Byggherre felles		
Særmøte Q Forskning og undervisning, UiO - NSA		
Dato/tid: 14.06.2023	Lokasjon: Forskningsparken	
Ansvarlig Ralf Kristensen		Neste møte i serien
Beskrivelse Særmøte, pulje 1 medvirkning funksjonsprosjektet		
Agenda		
001 <input type="checkbox"/>	Agenda 1. Velkommen – presentasjon av deltakere i møtet v/fagkoordinator 2. Status for funksjonsområdet v/fasilitator 3. Tilbakemeldinger fra medvirkningsgruppen til romskisser og spørsmål som er oversendt <ul style="list-style-type: none"> • Gjennomgang av gruppens kvalitetssikring av romfunksjonsprogram og utstyrsliste (for unike rom og rom med avvik) 4. Oppsummering (punkter til arbeidslogg – åpne og lukkede saker) 5. Eventuelt Særmøte Q Forskning og undervisning forskningslaboratoriet, UiO - NSA	
002 <input type="checkbox"/>	Deltagere Se vedlagte liste for deltagere i møtet. Deltagere særmøte ULNA.pdf	
003 <input type="checkbox"/>	Generelle kommentarer Det var ønskelig med en annen plassering av prøvetakningsrommet, nærmere heiskjernen. Dette er ikke mulig grunnet en mesanin i etasjen over. Vurderes om det skal opprettes eget rom for venteplasser (brann). ARK vurderer. Medvirkningsgruppen ønsker at kontor på 18 kvm (1

Planutsnitt 15.03.014 Arbeidsrom, sterilt arbeid

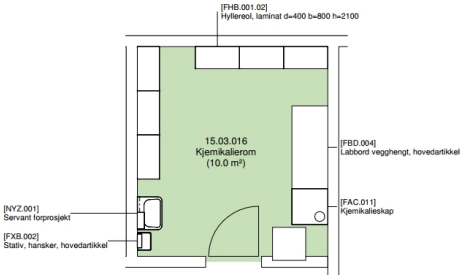
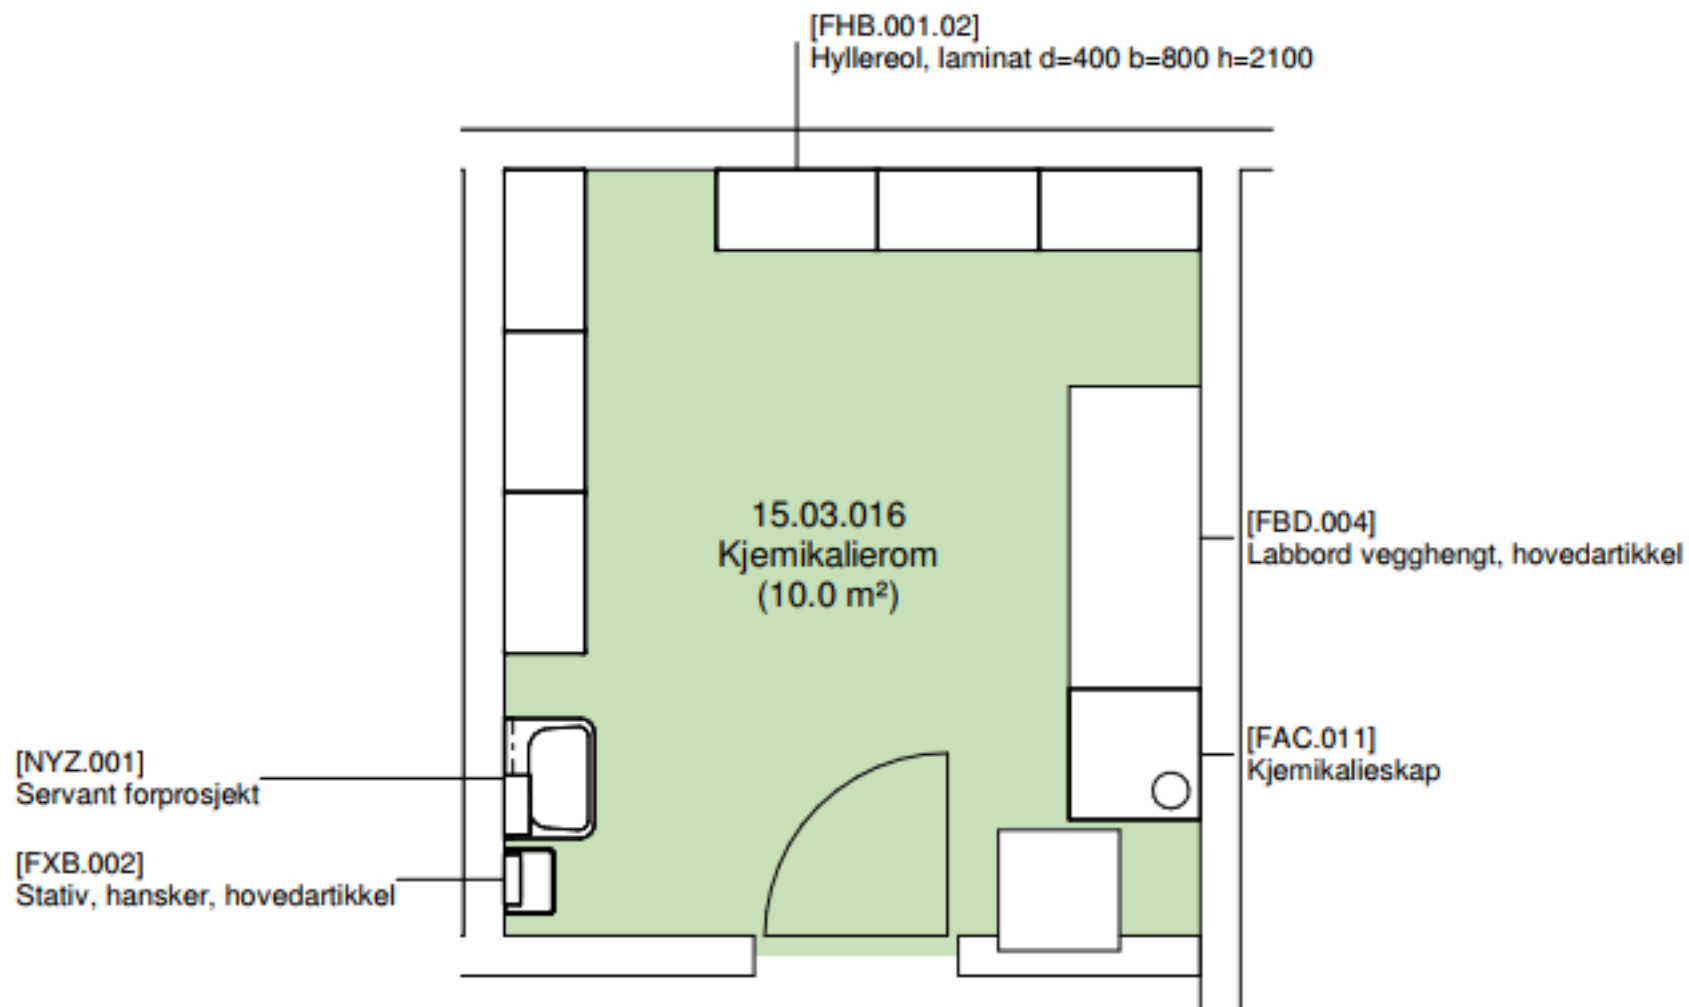
<p>009</p> <p><input type="checkbox"/></p>	<p>15.03.014 Arbeidsrom, sterilt arbeid Inkubatorer bør plasseres oppå hverandre. Har kun behov for kombinert kjøle/fryseskap. Kjøleskap utgår. Er behov for utslagsvask og håndvask. Dørbredden må økes pga inn- og uttransport av sikkerhetsbenk. Gruppen vurderer utstyr i rommet og melder tilbake.</p>  <p>Planutsnitt 15.03.014 Arbeidsrom, sterilt arbeid</p> <p>14.06.2023 16:42:53 Er det behov for dekontaminator i rommet? 22.06.2023 09:36:08 Dekontaminator utgår (Kent Roger Bjørklund)</p> <p>06.06.2023 10:43:45 1. Beskriv hvordan rommet brukes/hvordan arbeidet i rommet foregår</p>	<p>Kent Roger Bjørklund</p> <p>Kent Roger Bjørklund</p>

<p>28.06.2023 10:52:15 Her gjøres det instrumentering av sterile prøve, ofte i sittende stilling foran et instrument. Dette rommet krever spesiell påkledning/maske ved håndtering av prøver. (Kent Roger Bjørklund)</p> <p>06.06.2023 10:43:29 2. Er RFP beskrivelse, avkryssing og utstyrliste riktig og iht planlagt aktivitet i rommet? 22.06.2023 09:36:30 RFP beskrivelse, avkryssing og utstyrliste ble gjennomgått i møtet med de nødvendige innspill. Dette er tilstrekkelig oppsummert øverst under dette punkt. (Kent Roger Bjørklund)</p> <p>06.06.2023 10:43:15 3. Dersom dimensjonene på utstyret er riktig, er det ikke plass til alt innmeldt utstyr. Noe må tas ut eller areal må omdisponeres fra andre rom. Ønsker at gruppen gjør en vurdering av dette? 22.06.2023 09:36:45 Dekontaminator utgår (Kent Roger Bjørklund)</p> <p>06.06.2023 10:42:55 4. Er utstyr i rommet tilstrekkelig for å ivareta flyten og funksjonen i rommet? 22.06.2023 09:36:57 Med utgangspunkt i utstyrsinnspillene under møtet anses utstyret å være tilstrekkelig for å ivareta flyt og funksjon. (Kent Roger Bjørklund)</p> <p>06.06.2023 10:42:40 5. "Utslagsvask med sug?" - Menes vannstrålepumpe? Ønskes frittstående utslagsvask på vegg eller kum i benk? 23.06.2023 11:14:13 Frittstående vannstrålepumpe (Kent Roger Bjørklund)</p> <p>06.06.2023 10:42:24 6. "LAF-benk" oppført i utstyrliste. Hvilken beskyttelse er det behov for? En Sterilbenk gir beskyttelse av produkt. Et Sikkerhetsbenk kl IIA2 gir beskyttelse av både produkt og operatør (mhp det som fanges opp i et HEPA-filter). 14.06.2023 15:21:39 Sikkerhetsbenk klasse 2A. (Ralf Kristensen)</p>	<p>Kent Roger Bjørklund</p> <p>Kent Roger Bjørklund</p> <p>Kent Roger Bjørklund</p> <p>Kent Roger Bjørklund</p> <p>Kent Roger Bjørklund</p> <p>Kent Roger Bjørklund</p>

Planutsnitt 15.03.018 Laboratorium, celle

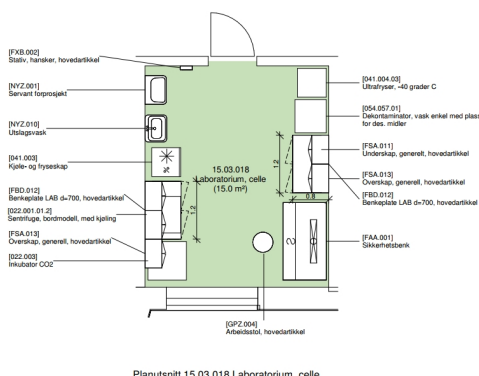
15.03.018 Laboratorium, celle

Behov for 2 stykk CO2 inkubatorer som kan stå oppå hverandre.

Kun plass til ett sikkeretskabinett pga total luftmengde i rommet.

Vurderer om rommet kan bli større slik at det blir plass til 2 sikkeretskabinett.

<p>14.06.2023 16:49:41 Er ikke behov for ultrafryser eller kistefryser. (Ralf Kristensen)</p> <p>06.06.2023 12:45:13 11. Hvordan type LAB-benk Er det behov for i rommet? 22.06.2023 09:41:30 Vanlig LAB benk i 90 cm høyde (Kent Roger Bjørklund)</p> <p>06.06.2023 12:44:08 12. Hvilken vannkvalitet er det behov for mhp rensset vann? Type I eller type II? 22.06.2023 09:41:37 Type 2 (Kent Roger Bjørklund)</p> <p>06.06.2023 12:43:44 13. "Utslagsvask med sug?" - Menes vannstrålepumpe?Ønskes frittstående utslagsvask på vegg eller kum i benk?" 22.06.2023 09:41:43 Det beste er lite separat sug som kan flyttes (Kent Roger Bjørklund)</p> <p>06.06.2023 12:43:24 14. Er det behov for CO2 til noe utover inkubator? 22.06.2023 09:41:57 Nei, kun til inkubator. (Kent Roger Bjørklund)</p> <p>06.06.2023 12:37:26 15. ."LAF-benk" oppført i utstyrsliste, sikkerhetsbenk type II angitt i RFP. Hvilken beskyttelse er det behov for? En Sterilbenk gir beskyttelse av produkt. En Sikkerhetsbenk kl IIA2 gir beskyttelse av både produkt og operatør (mhp det som fanges opp i et HEPA-filter). 22.06.2023 09:42:06 KI A2, både operatør og produkt beskyttelse (Kent Roger Bjørklund)</p> <p>06.06.2023 12:36:54 16. Avsatt areal ikke stort nok til samtidig bruk. Avsatt areal tillater bare bruk av 1 stk 1200 mm bredde sikkerhetsbenk kl IIA2 benk om gangen. Dersom begge skal brukes samtidig må arealet økes til 21 m2. Alternativt installere én med 1200 mm bredde og én med 900 mm bredde, eller erstatte en IIA2 med en sterilbenk 22.06.2023 09:42:25 Beste alternativet er 2 benker 1 a 1200 mm og 1 a 900 mm, ikke behov for sterilbenk (Kent Roger Bjørklund)</p>	<p>Kent Roger Bjørklund</p> <p>Kent Roger Bjørklund</p> <p>Kent Roger Bjørklund</p> <p>Kent Roger Bjørklund</p> <p>Kent Roger Bjørklund</p> <p>Kent Roger Bjørklund</p>
